Aménagement hydroélectrique de la Toulousteuc

Complément du rapport d'avant-projet

Réponses aux questions et aux commentaires
du ministère de l'Environnement du Québec

Octobre 2000

Figure 1 – Fluctuations annuelles du lac Sainte-Anne

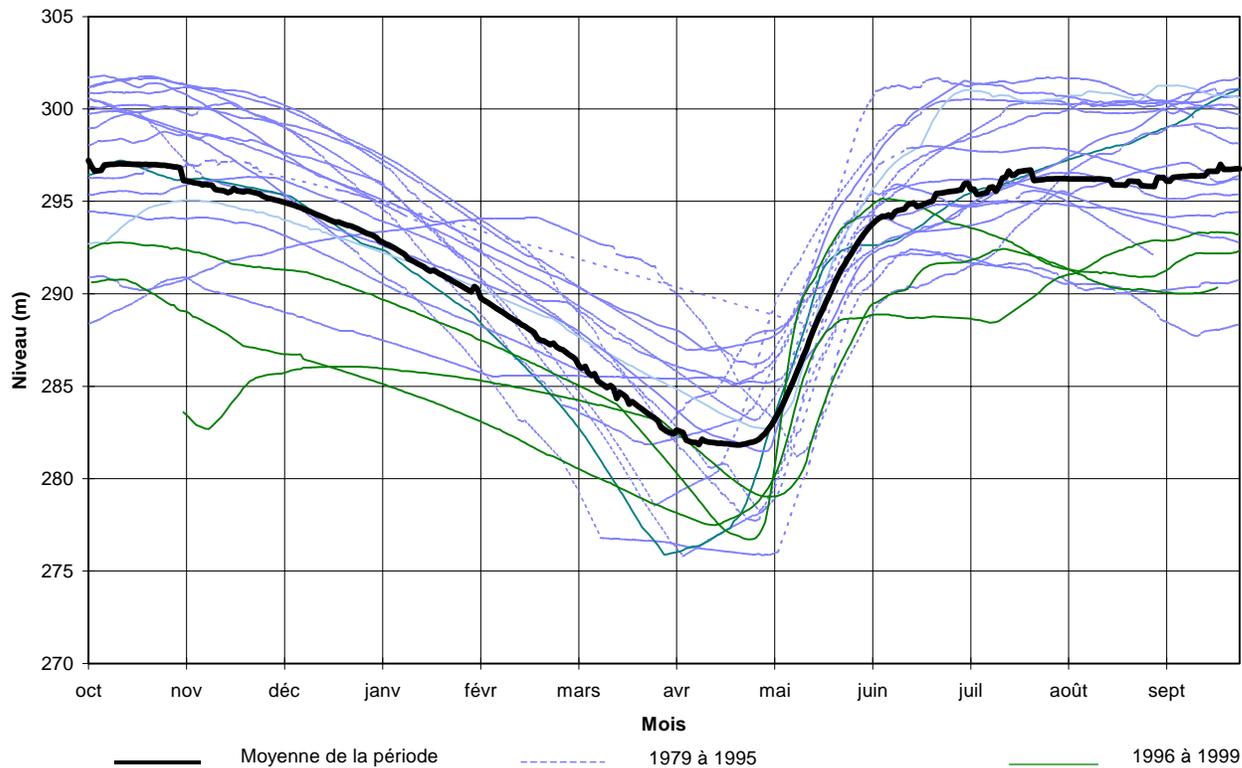
Hydro-Québec indique à la page 7-20, que le débit moyen annuel au barrage du lac Sainte-Anne aux conditions actuelles est 212 m³/s sans décrire le mode de gestion actuel. Afin d'avoir un aperçu des modifications apportées par le nouveau mode de gestion, préciser le mode de gestion actuel et expliquer comment celui-ci se compare ou se distingue du modèle de gestion proposé. Fournir les détails sur l'hydrologie des crues et des étiages, les valeurs de débits mensuels (moyennes, minima et maxima) et les fréquences de dépassement pour les différents secteurs de la rivière.

À partir de 1995, le niveau maximal d'exploitation a été abaissé substantiellement pour assurer la sécurité de la digue sud-est. La figure 1 ci-après montre les fluctuations annuelles du lac Sainte-Anne qui s'inscrivent dans le cycle précédent et permet de distinguer les modifications apportées au niveau maximal d'exploitation depuis 1995.

Figure 3 – Courbes de qualité de l'habitat

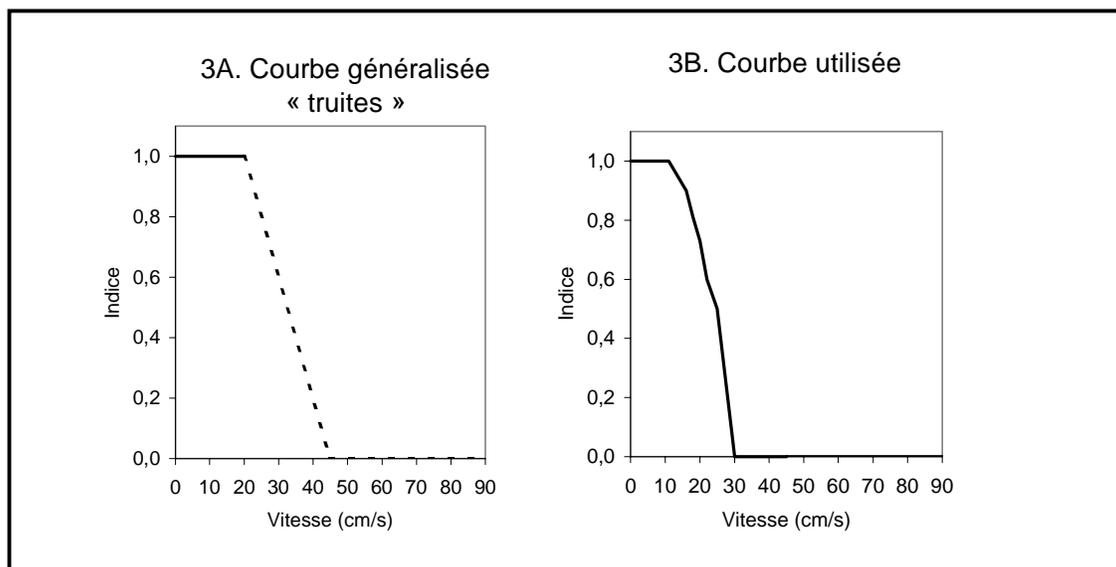
Si l'hypothèse citée plus haut est retenue, est-ce que l'indice de qualité de l'habitat est vraiment nul lorsque les vitesses atteignent 0,30 m/s (Figure K-1 de la page K-7) ? Afin d'éviter cette exclusion abrupte d'habitats aux valeurs supérieures à 0,30 m/s, y aurait-il lieu de réaliser une transition à ce point ?

L'indice est bien nul aux vitesses égales ou supérieures à 30 cm/s, comme l'indiquent la figure K-1 du volume 2 du rapport d'avant-projet et la figure 3 à la réponse de la question 26. Selon Hawkins, la gamme des vitesses acceptables pour l'omble de fontaine ne s'étend pas au-delà de 25 cm/s. Plutôt que de devenir nul quand la vitesse est supérieure à 25 cm/s, l'indice utilisé décroît graduellement et devient nul quand elle atteint 30 cm/s. Une transition est donc déjà intégrée à l'indice afin d'éviter une exclusion trop abrupte des vitesses supérieures à 25 cm/s, valeur qui représente la borne supérieure de la plage des vitesses acceptables.

Figure 4 – Tributaires et plans d'eau proposés pour l'aménagement des frayères à omble de fontaine (carte K-3 corrigée)

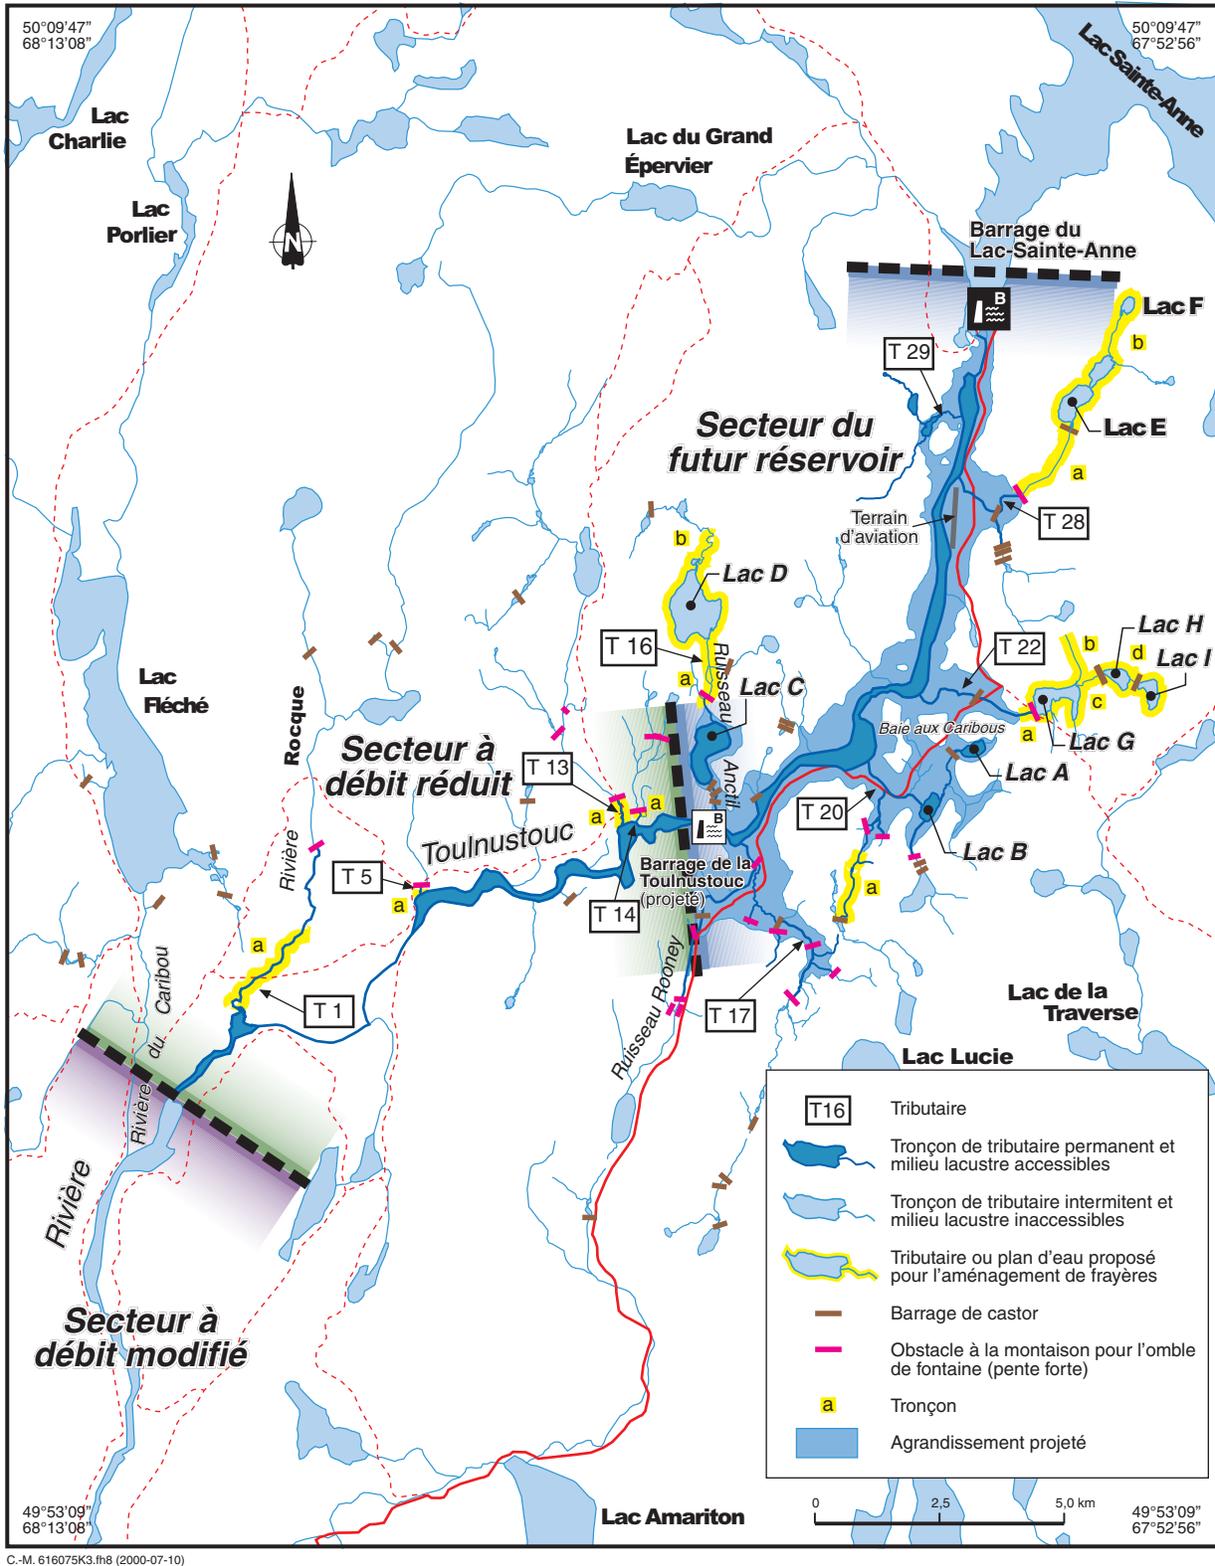
Le tableau K-4 à la page K-21 de l'annexe présente l'habitat disponible pour la réalisation des aménagements. Une des variables est la longueur, en mètre, du tronçon. Pour l'emplacement T1, on précise que la valeur inscrite au tableau correspond à une longueur arbitraire située en aval du premier obstacle infranchissable. Qu'en est-il des valeurs de longueur indiquées pour les autres emplacements ? Comment la mesure de longueur de l'emplacement T1 se distingue-t-elle des autres mesures de longueur ? Pourquoi l'emplacement T-17 n'apparaît-il pas au tableau K-4 ?

- Sur la carte K-3, le tributaire T17 est mal indiqué. Il se trouve juste à l'ouest du tributaire T20, sur la même rive. La figure 4, qui apparaît dans la réponse à la question 47, présente la carte K-3 corrigée.
- À la page K-7, il faudrait lire « 1,143 » dans l'équation au lieu de « 1,123 ».
- Dans le tableau I-1, les toponymes ne sont pas tout à fait corrects. Rocque devrait apparaître seulement devant T1 et Rooney seulement devant T17. Il n'y a pas de toponyme pour les autres.

Le tributaire T17 (voir la figure 4 ci-après qui correspond à la carte K-3 du rapport d'avant-projet, après correction) ne figure pas au tableau K-4 parce qu'il n'a pas été retenu pour un aménagement. Après la mise en eau de la nouvelle portion du lac Sainte-Anne, les longueurs accessibles et les superficies aménageables seront restreintes et le potentiel est jugé marginal.

Figure 8 – Profil transversal de certaines sections de la rivière Toulnostouc – Secteur à débit réduit (figure 7-6 modifiée)

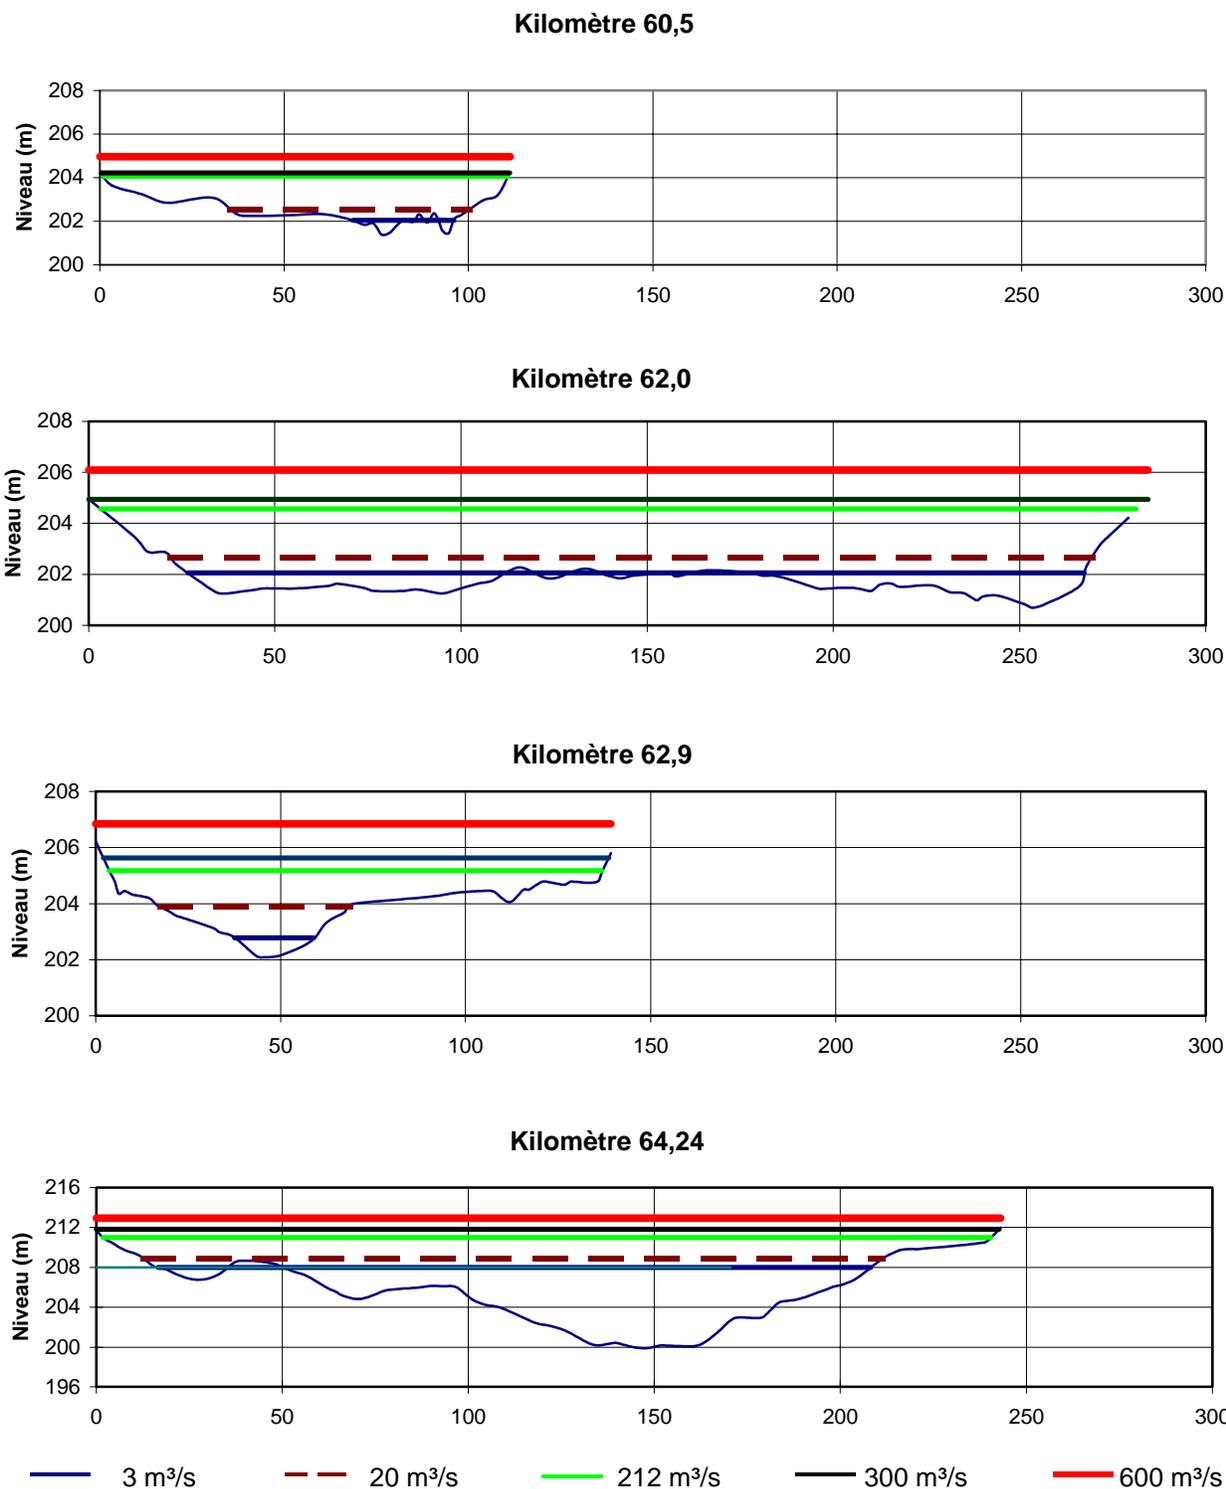
L'initiateur doit ajouter à la figure 7-6 de la page 7-14, portant sur le profil transversal de certaines sections de la rivière Toulnostouc pour le secteur à débit réduit, les niveaux d'eau correspondant à un débit de $20 \text{ m}^3/\text{s}$.

Le tableau 11 présente les niveaux correspondant à un débit de $20 \text{ m}^3/\text{s}$ pour chaque section de rivière illustrée à la figure 7-6. Cette figure a d'ailleurs été révisée pour y inclure la ligne d'eau à $20 \text{ m}^3/\text{s}$.

Kilomètre	Niveau (m)
60,5	202,5
62,3	202,7
62,9	203,9
64,2	208,9

Figure 9 – Graphiques de la figure 12-3

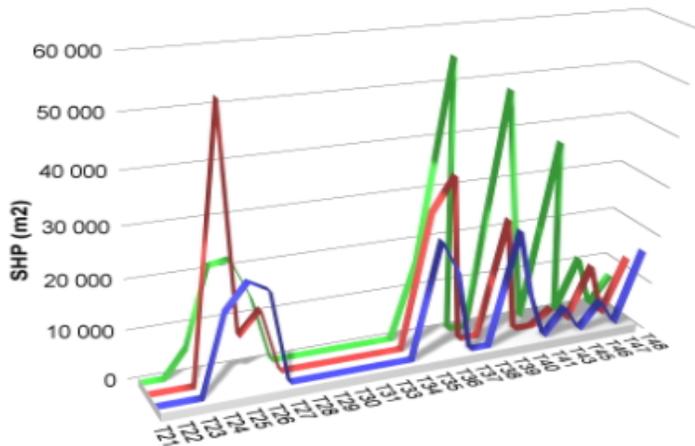
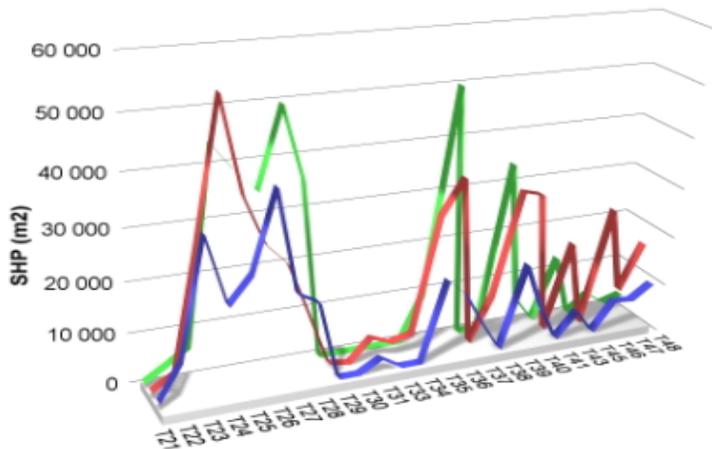
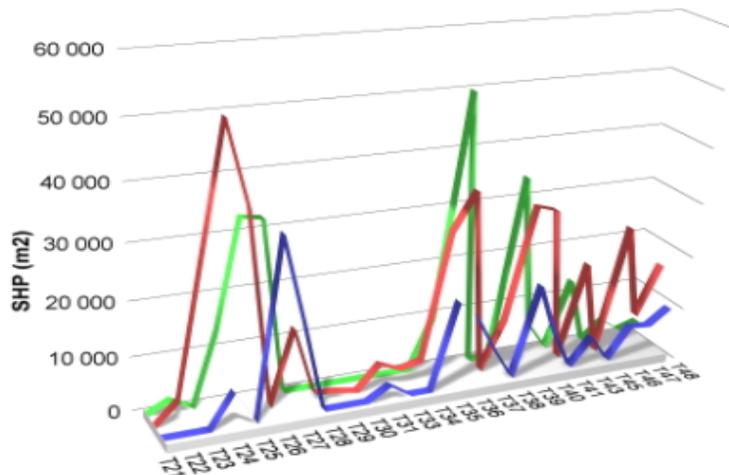
Le graphique de la figure 12-3 de la page 12-17 est flou et difficile à lire, car le format est trop petit.

Les graphiques indiquent les SHP du côté gauche de la rivière en bleu, ceux du centre en rouge et ceux du côté droit en vert.

Débit : 3 m³/s
SHP total : 679 263 m²

Débit : 212 m³/s
SHP total : 603 804 m²

Débit : 3 m³/s
SHP total : 963 959 m²
Aménagement d'un seuil à la section 21

Figure 11 – Longueur des ombles de fontaine capturés dans les différents secteurs (figure 12-1 corrigée)

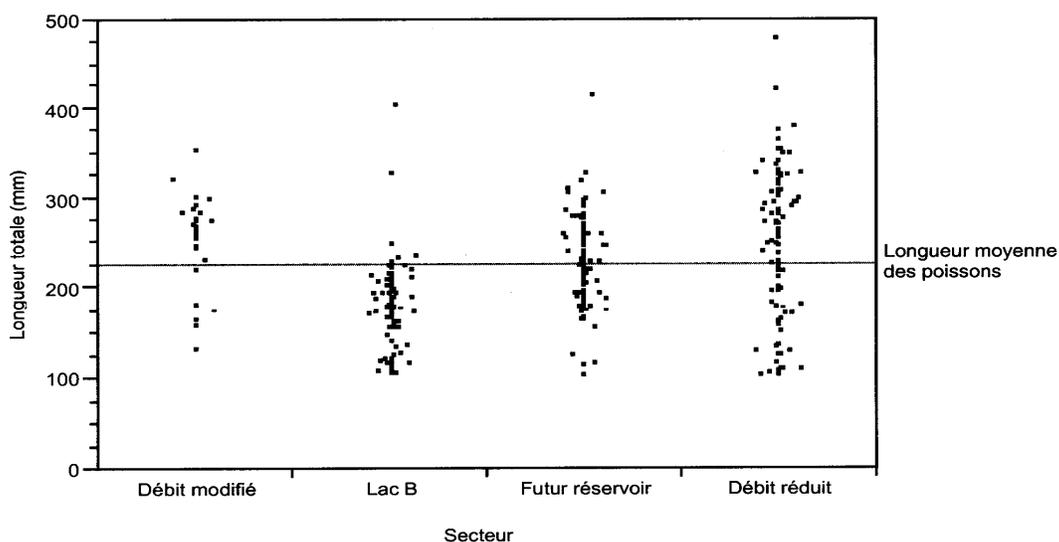
- Les figures 12-1 et 12-2 du rapport d'avant-projet portent toutes deux sur le meunier rouge. La figure 12-2 est exacte. Il faut cependant remplacer la figure 12-1 du rapport par la figure ci-après qui présente les données pour l'omble de fontaine.

Aménagement hydroélectrique de la
Toulousteouc
**Agencement des ouvrages de retenue,
d'évacuation et de dérivation**
Figure 3-3

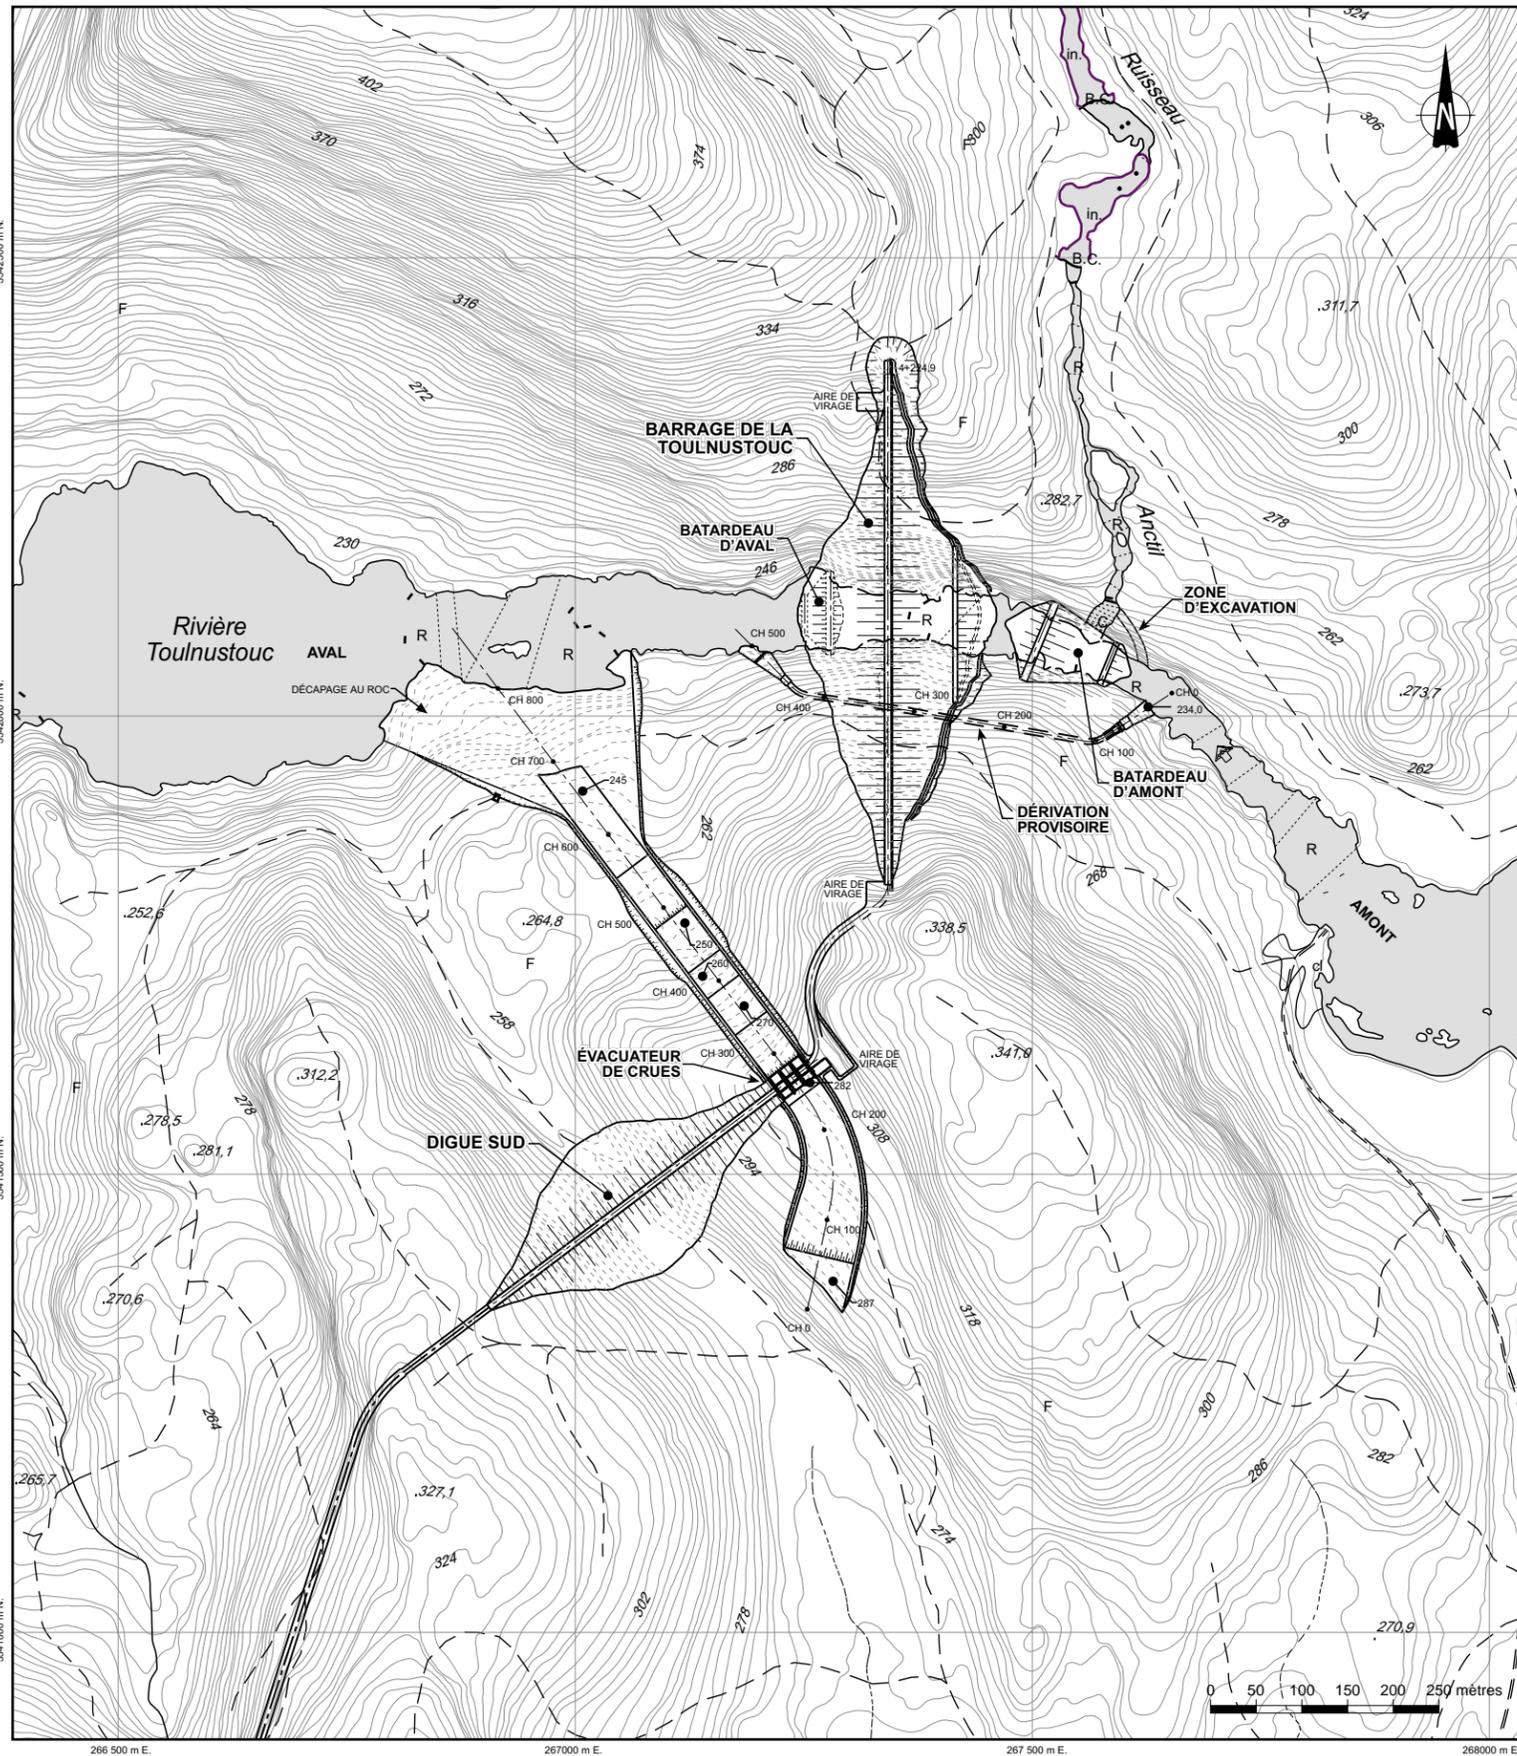
À la figure 3-3 de la page 3-11, il y a une coquille dans la désignation du batardeau situé en amont du barrage. On devrait lire « batardeau d'amont » au lieu de « batardeau d'aval ».

Effectivement. La figure 3-3 a été corrigée (voir l'annexe E).
